改善箇所説明図

不具合の内容

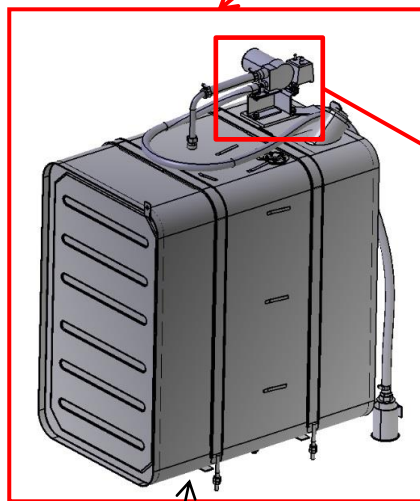
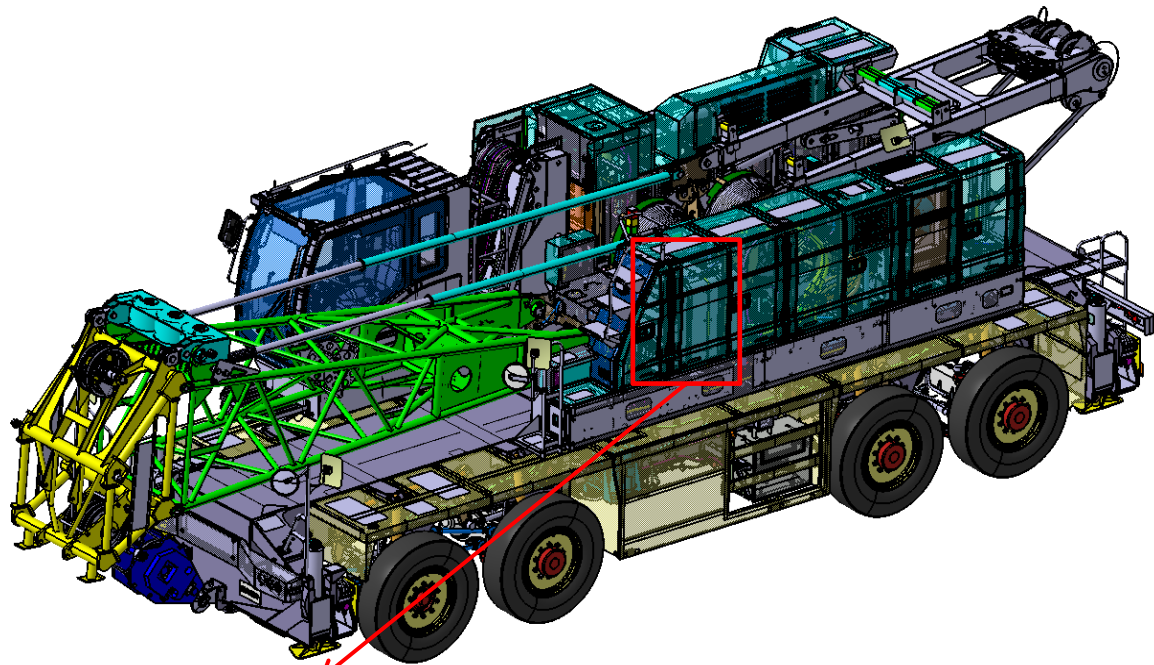
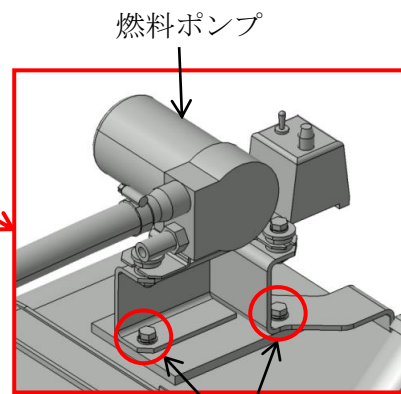
燃料ポンプ取付ボルト (3箇所)

ホイール・クレーンの燃料タンクにおいて、オプション品として設定している燃料ポンプの取付ボルトの寸法が不適切なため、ボルトの先端が燃料タンク上面に接触している。そのため、ボルトの取付時及び車両の使用中に当該ボルトにより燃料タンクが損傷し、当該箇所から燃料がにじみ出るおそれがある。

全車両、燃料ポンプ取付ボルトを対策品に交換し、燃料タンクを新品に交換する。

燃料タンク上面の燃料ポンプ取付部付近に白色ペンキでマーキングを行う。
